改善箇所説明図

リヤコンビネーションランプ

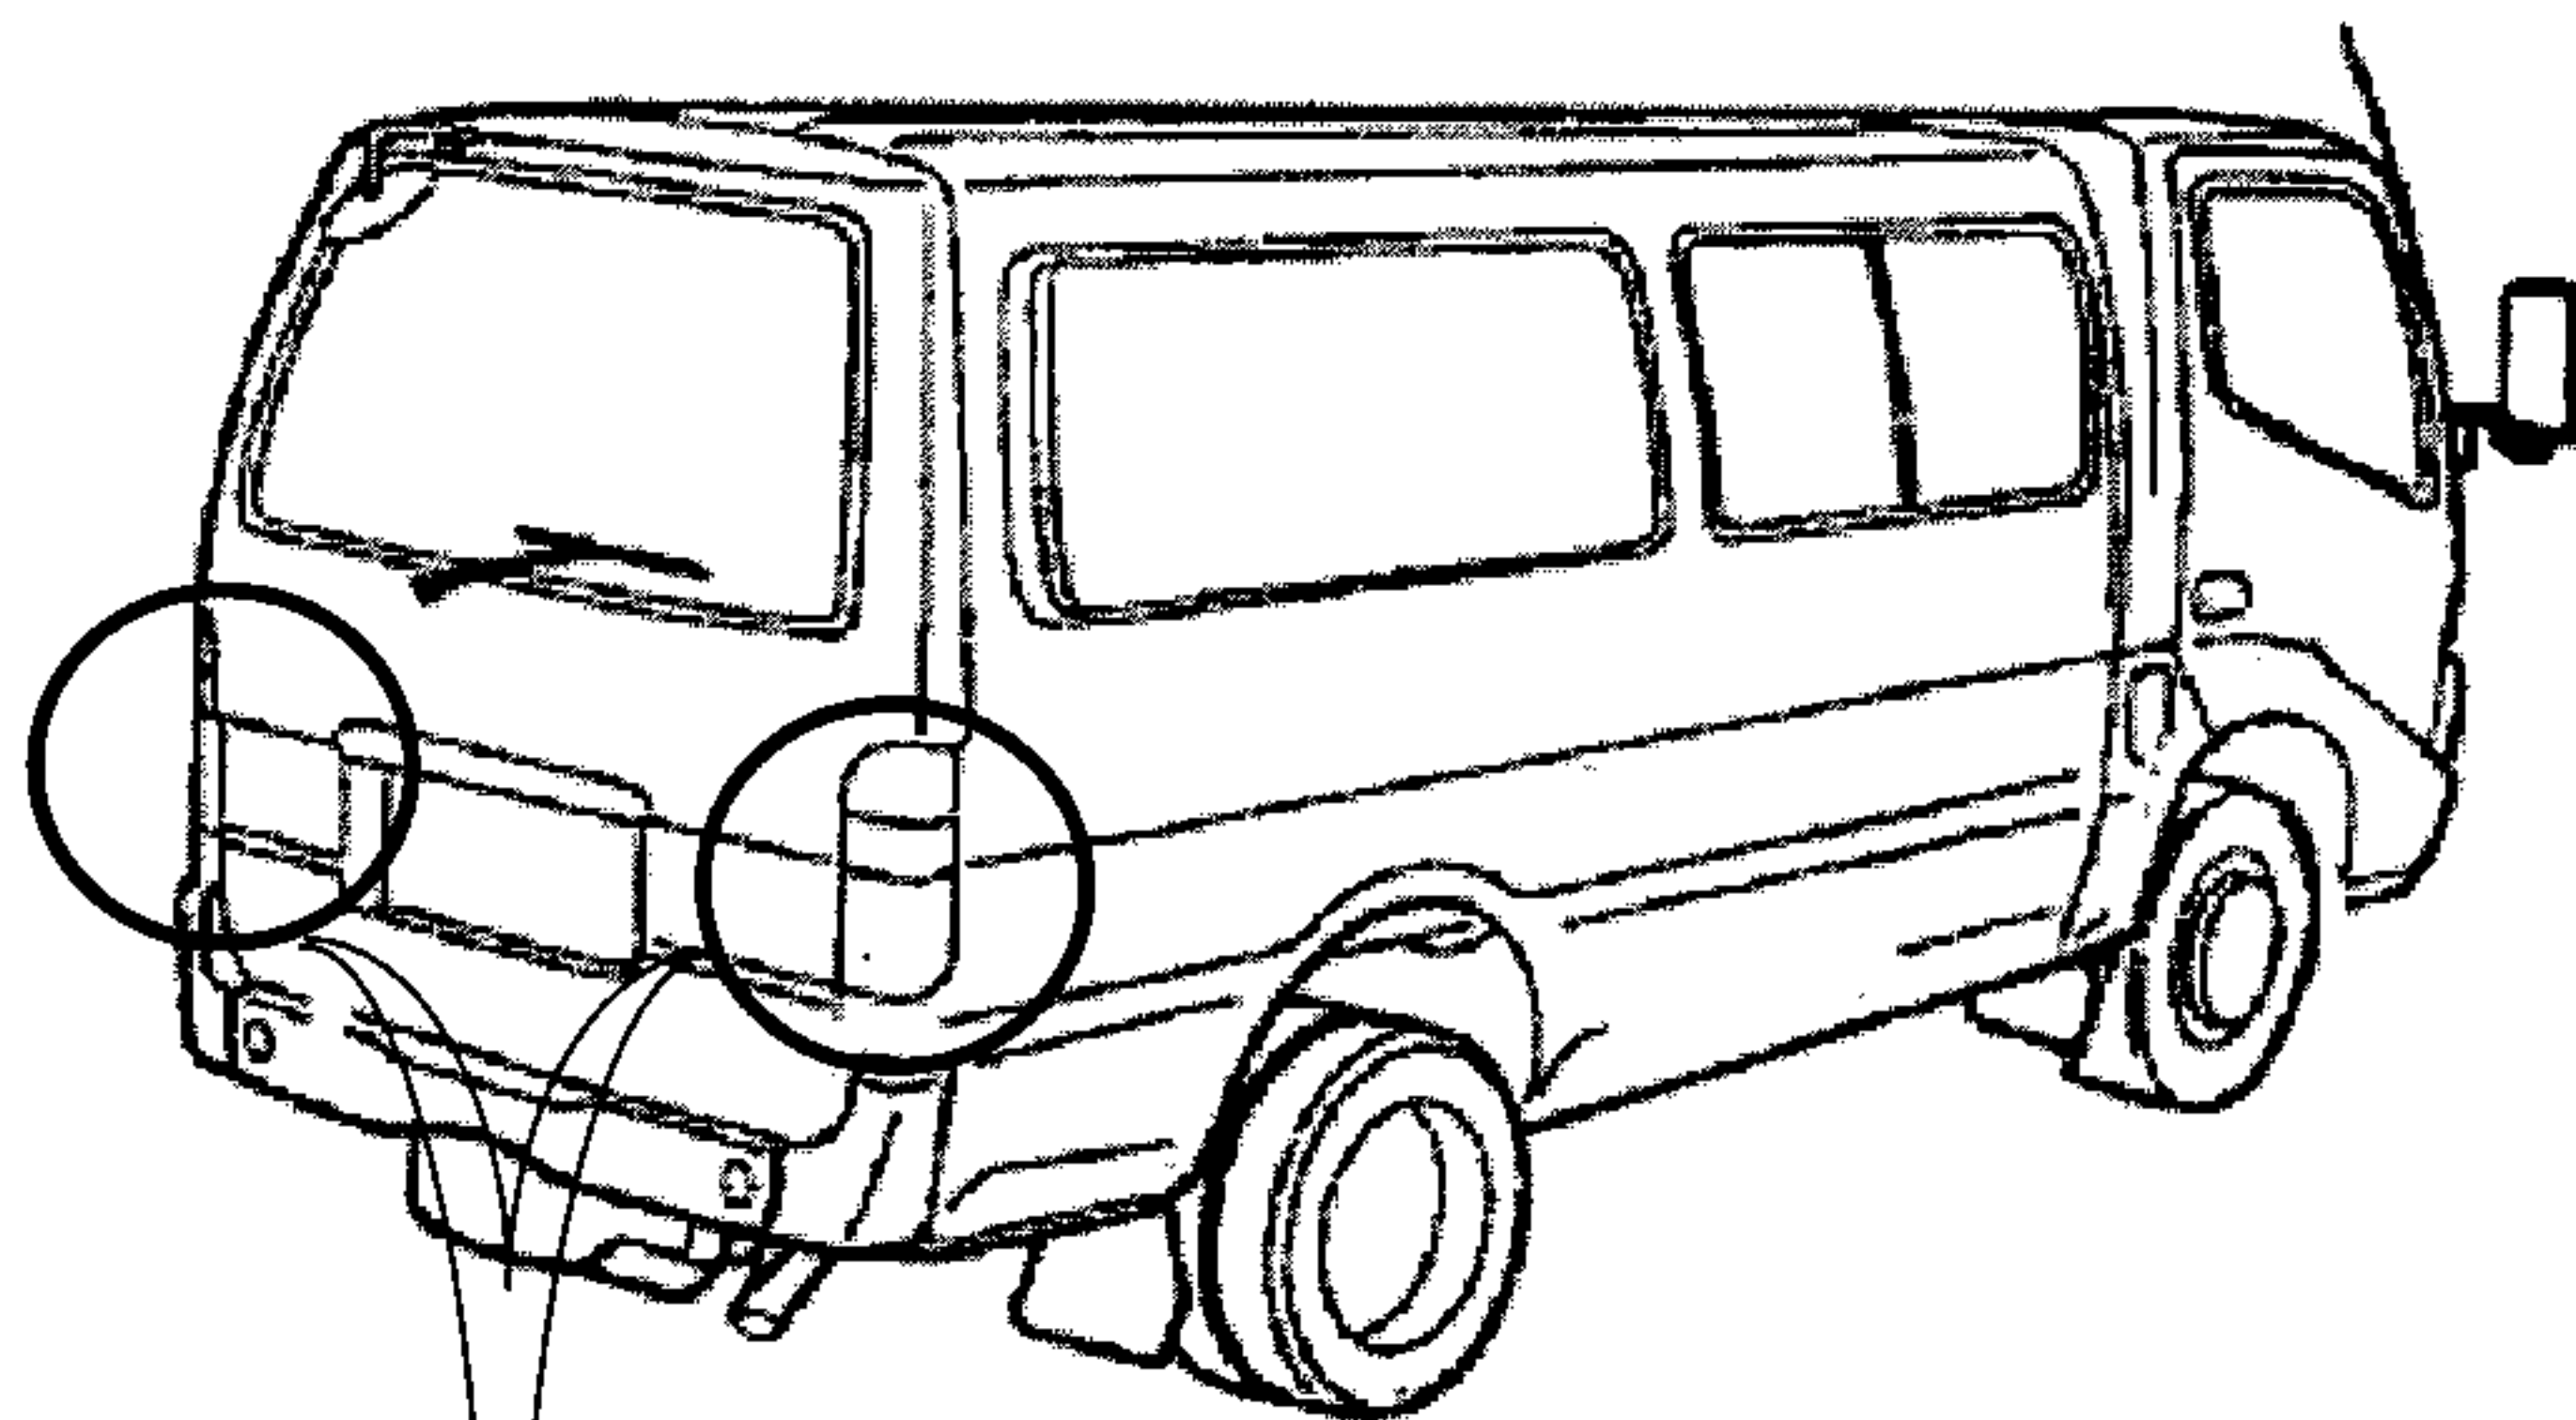
基準不適合発生箇所

リヤコンビネーションランプの尾灯と制動灯兼用の赤色レンズの耐候性が不十分
なため、長期間にわたり強い日射にさらされると徐々にレンズの赤色が褪色し、当
該灯火の灯光の色が保安基準に適合しなくなるおそれがある。

改善の内容

全使用者へ当該レンズの褪色現象について周知し、尾灯と制動灯兼用の赤色
レンズの色が薄くなり、後部反射器の赤色レンズと比べて白く見える場合には、
リヤコンビネーションランプを対策品と交換する。

識別：改善済車両には車台番号打刻位置の前端に黄色ペイントを塗布する。
